**PM Ändringar efter granskning av vägplan
Väg 900, delen Hamburgsund-Slottet,
gång- och cykelväg**

TRV 2017/103658

2021-12-17

Dokumenttitel: PM Ändringar efter granskning av plan

Teckenförklaringen på plankarta 131T0201, 131T0202, 131T0203 och 131T0204 före ändring:

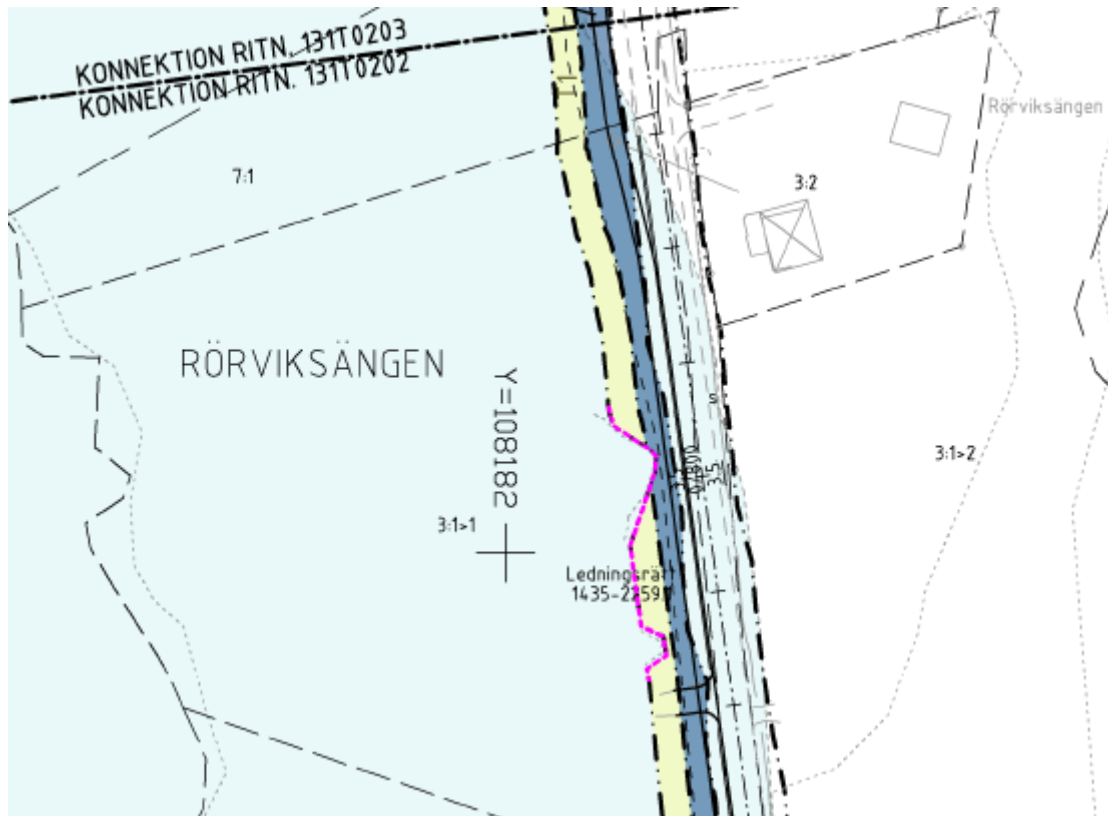
Teckenförklaringen för samtliga plankartor har justerats avseende vägområde.

NYTT VÄGOMRÅDE INOM DETALJPLAN DÄR KOMMUNEN ÄR HUVUDMAN FÖR ALLMÄNNA PLATSER

Teckenförklaringen på plankarta 131T0201, 131T0202, 131T0203 och 131T0204 efter ändring:

Plankarta 131To202

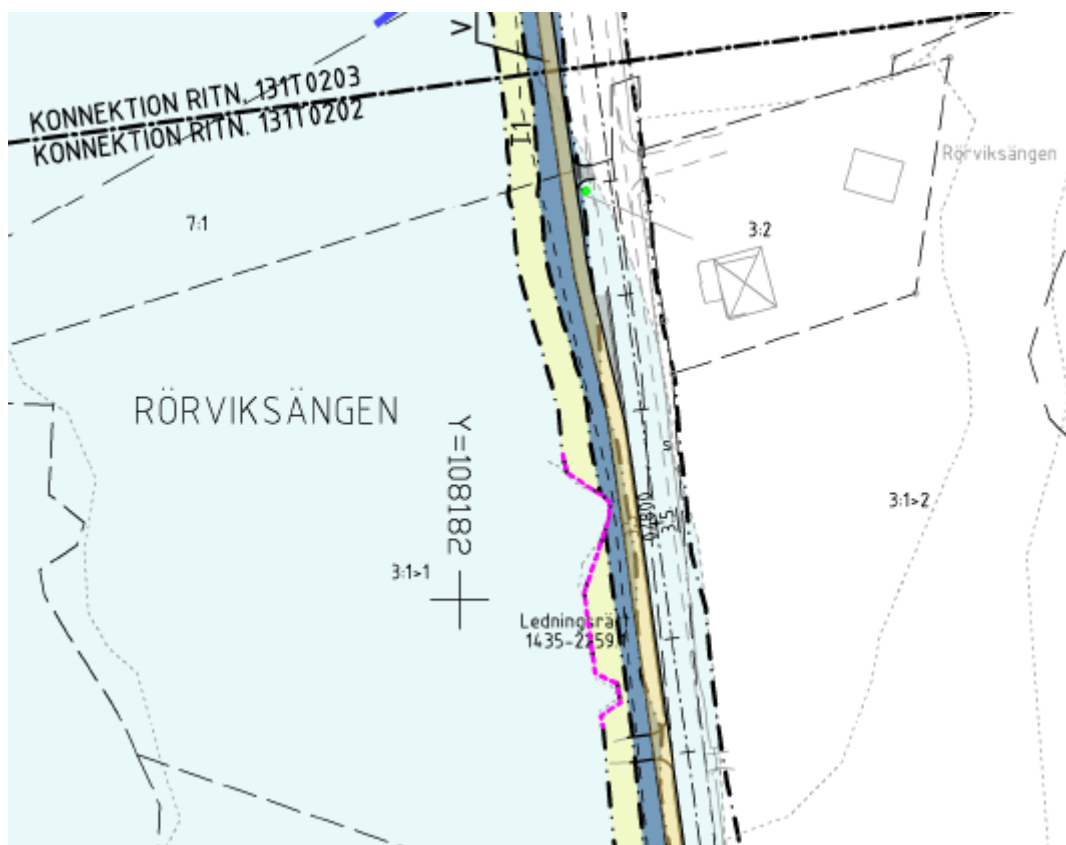
Mellan längdsektion o/820 och o/840 kommer gång- och cykelvägen gå dikt an väg 900 istället för med skiljeremsa.

Illustrationskarta 131T0503

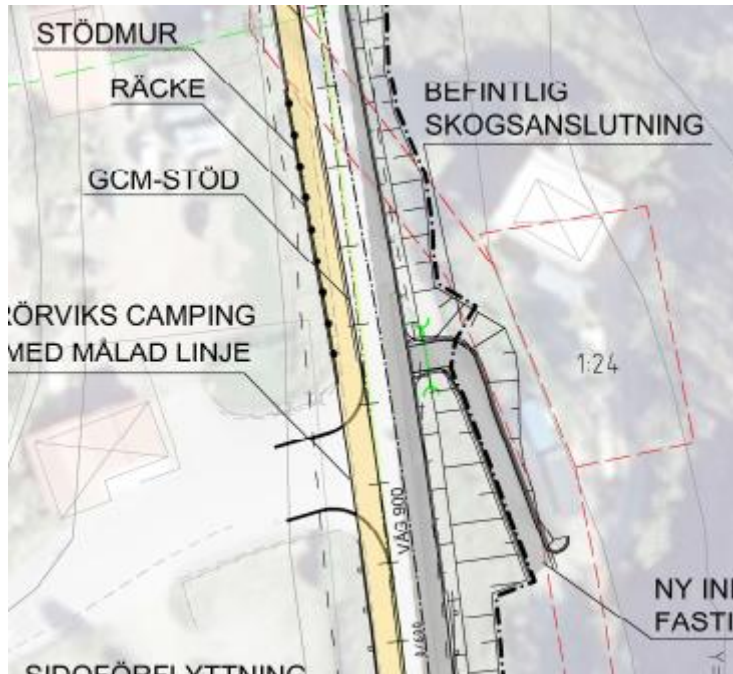
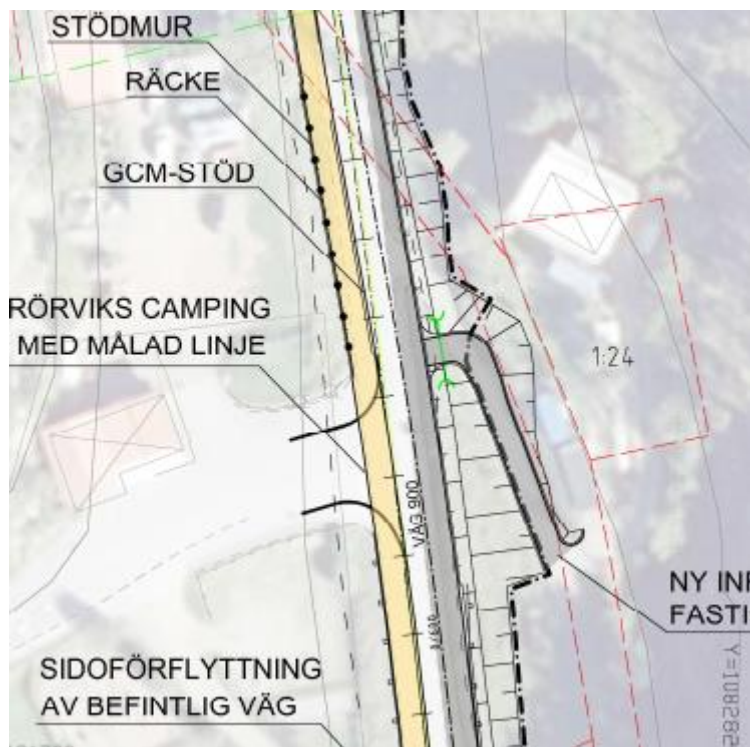
I illustrationskartan 131T0503 har anslutningen till skogsinfarten vid längdsektion 0/640 markerats.

Illustrationskarta 131T0504

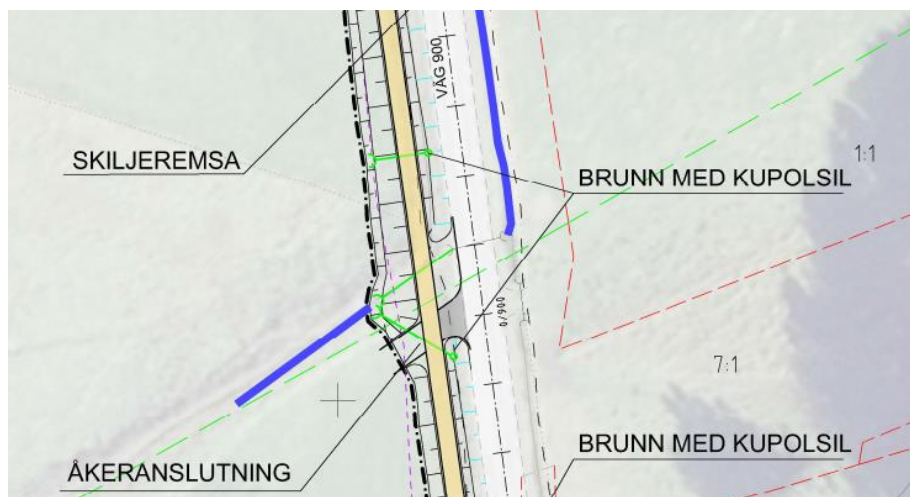
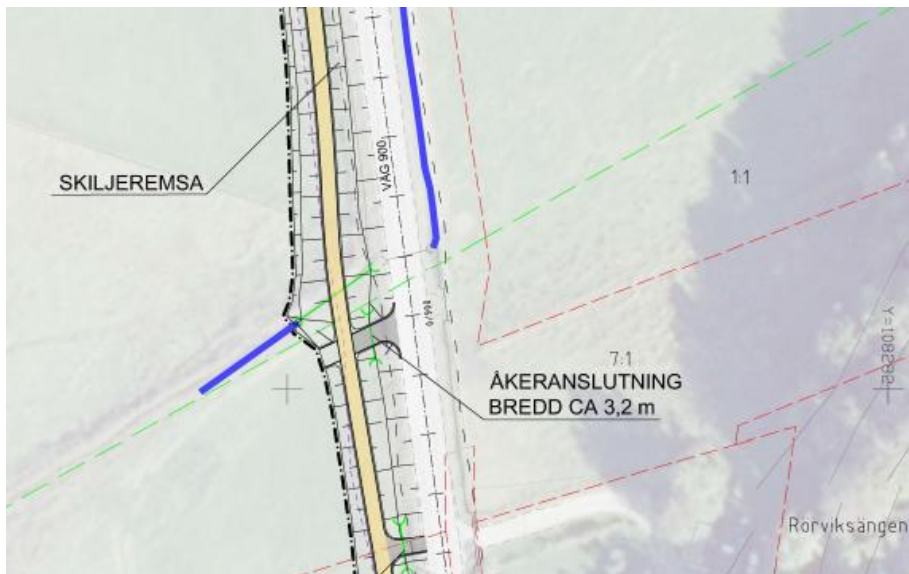
Illustrationskarta 131T0504 har uppdaterats vid längdsektion cirka 0/900 i enlighet med plankarta 131T0203.

Illustrationskarta 131T0505

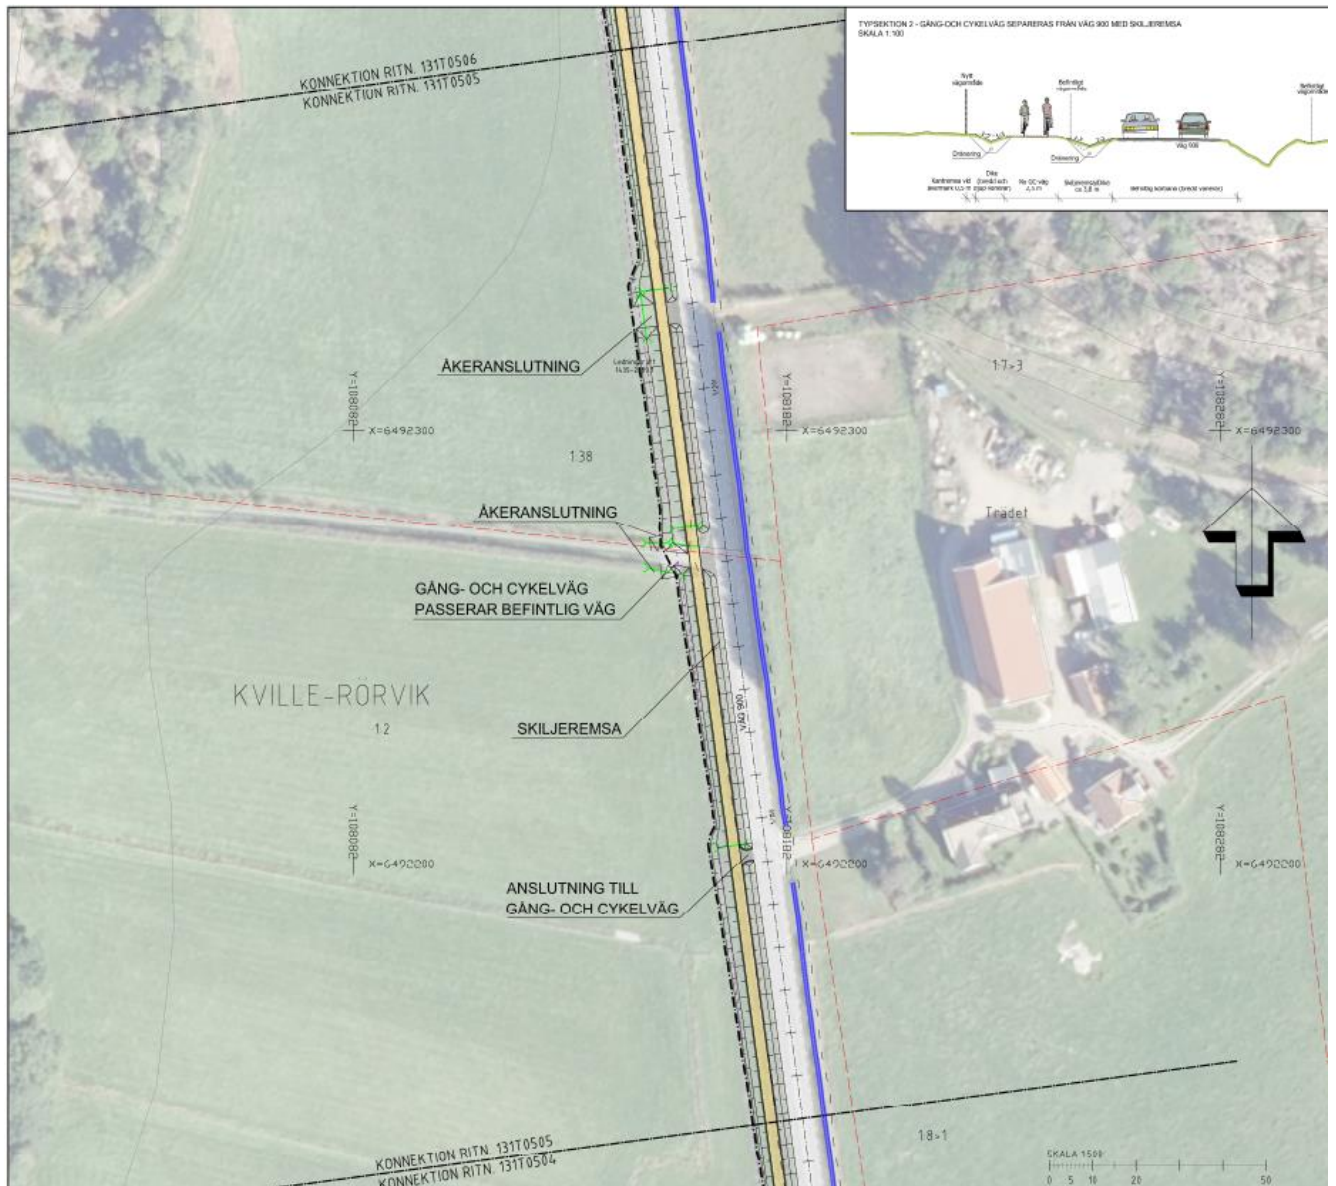
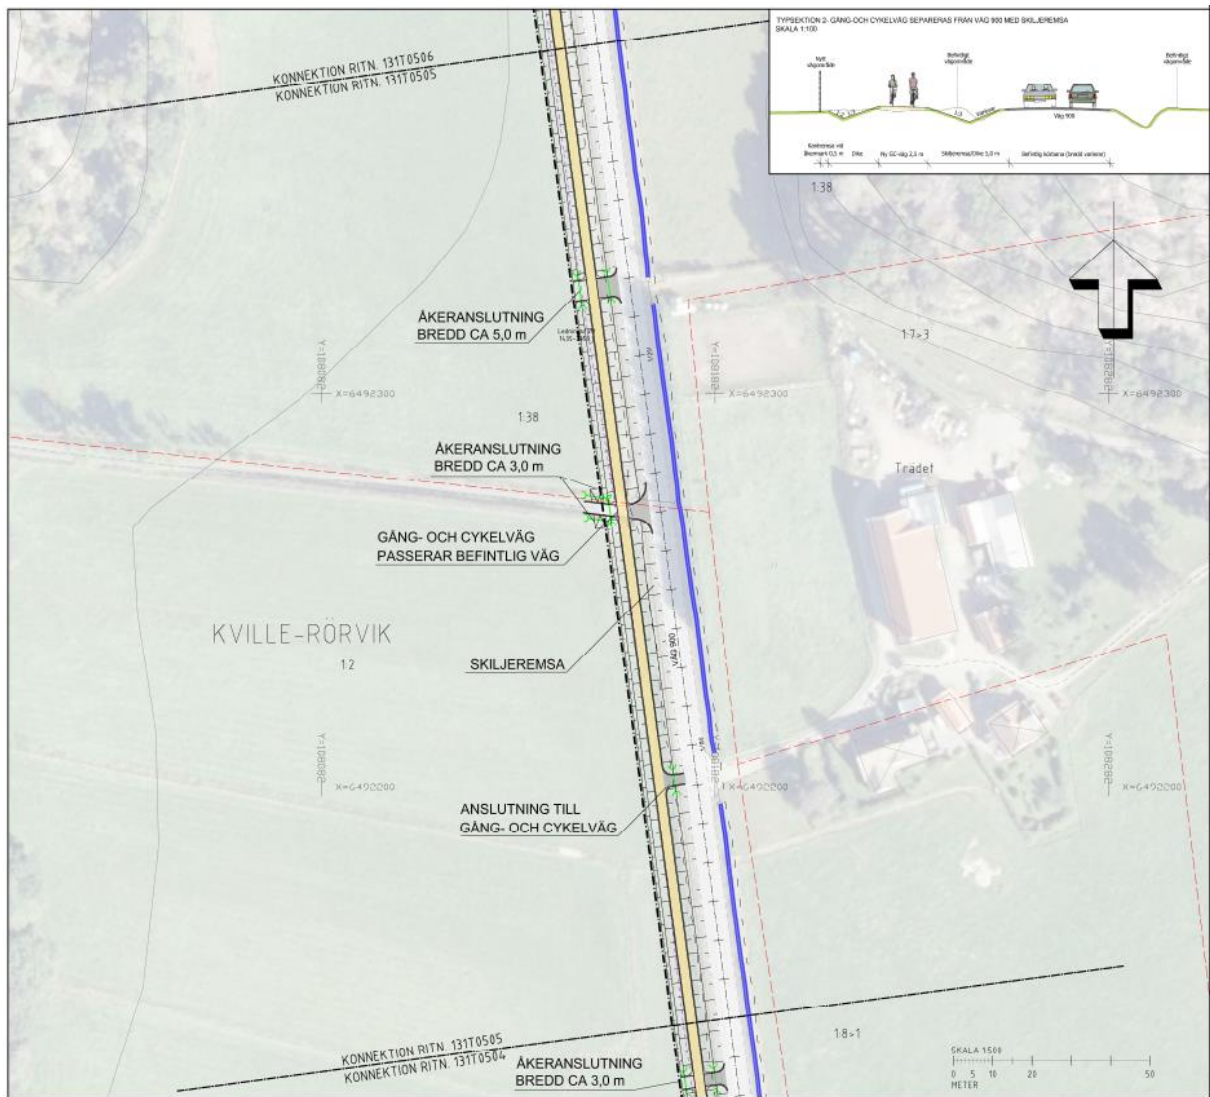
Illustrationskarta 131T0505 har ändrats efter länsstyrelsens tillstyrkan enligt nedan:

Illustrationskarta 131T0506

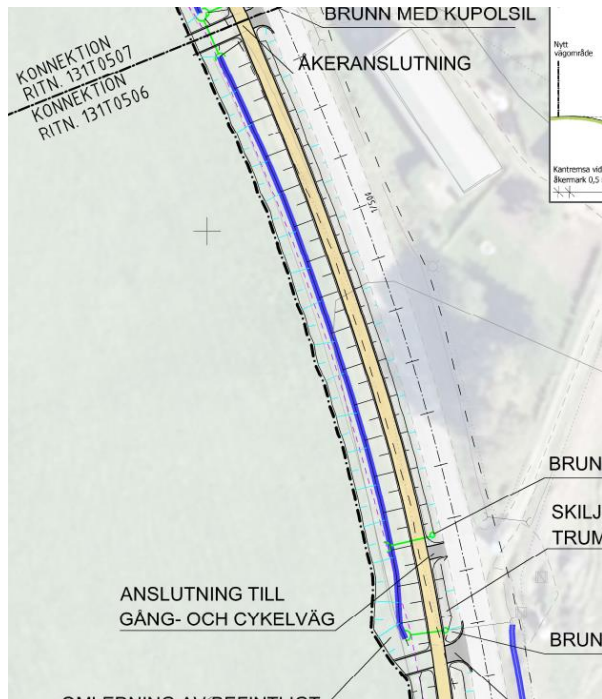
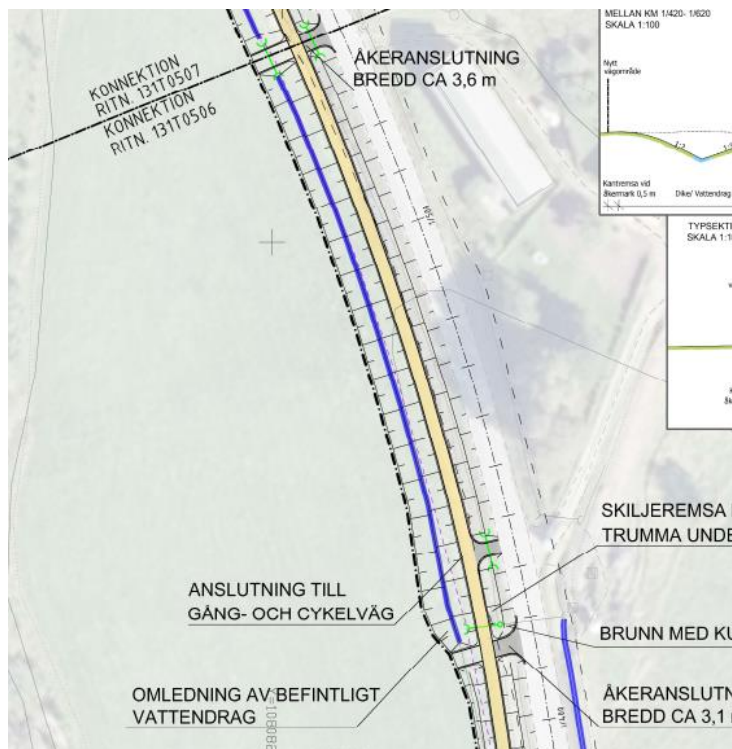
Illustrationskarta 131T0506 har uppdaterats vid längdsektion cirka 1/420-1/520 i enlighet med plankarta 131T0204.

Illustrationskarta 131T0507

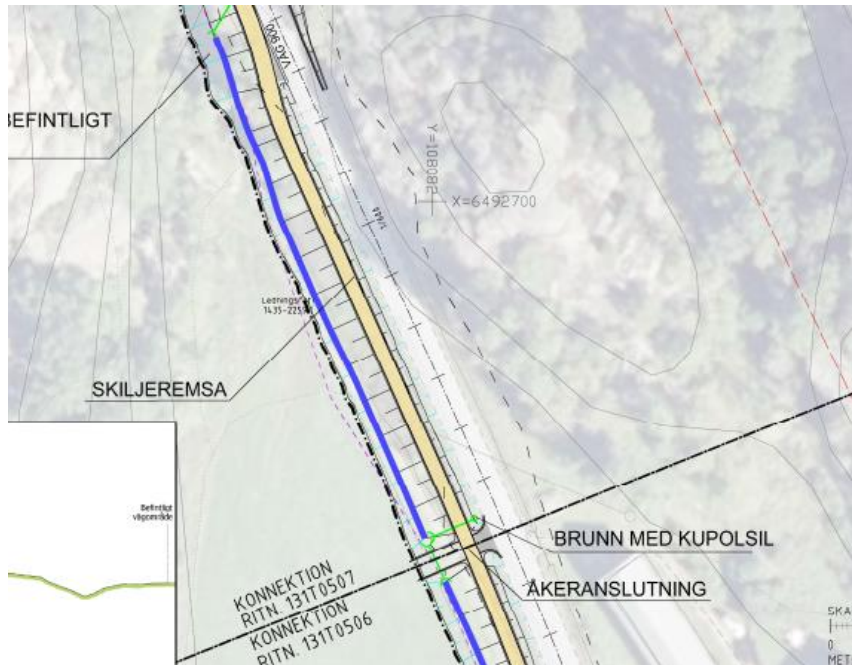
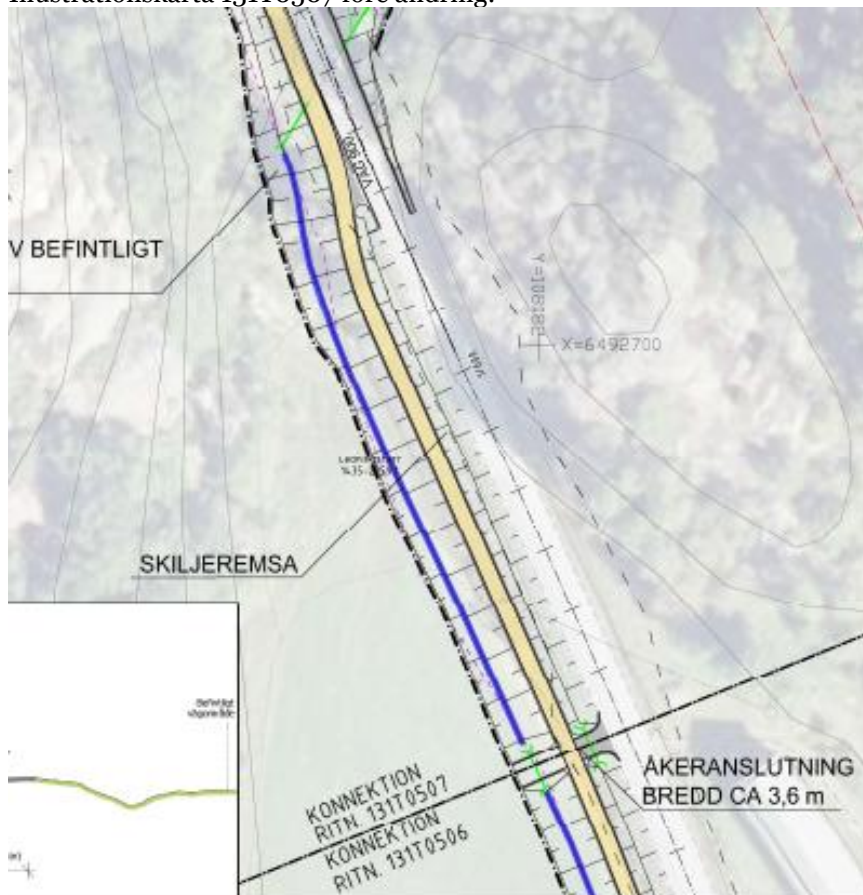
Illustrationskarta 131T0507 har uppdaterats vid längdsektion cirka 1/520-1/630 i enlighet med plankarta 131T0204.

Typsektion 2

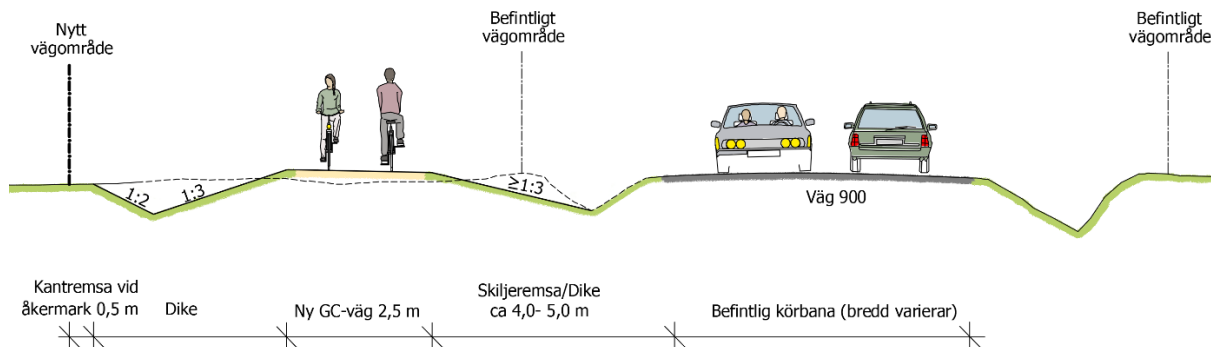
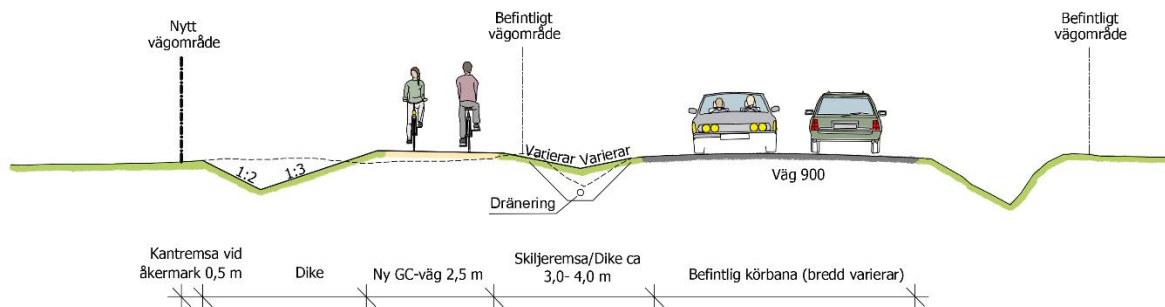
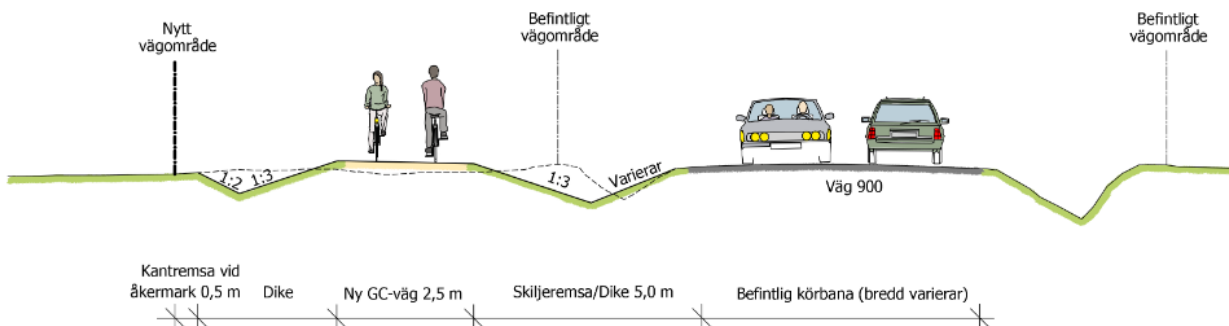
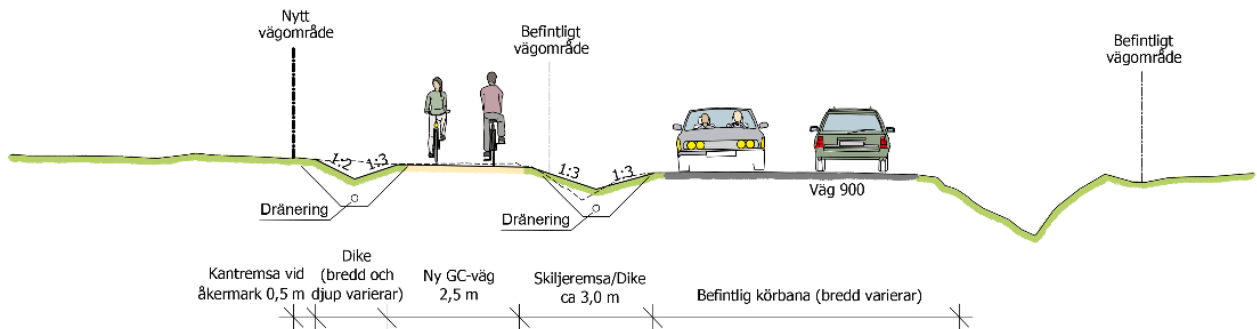
Illustrationskarta 131T0504, 131T0505 och 131T0506 har uppdaterats med typsektion 2. Typsektionen har delats upp till två typsektioner, 2a och 2b. Typsektionen har uppdaterats till följande:

Efter länsstyrelsens tillstyrkan ändrades typsektion 2 till att bli en typsektion igen. Den ser ut som följande:
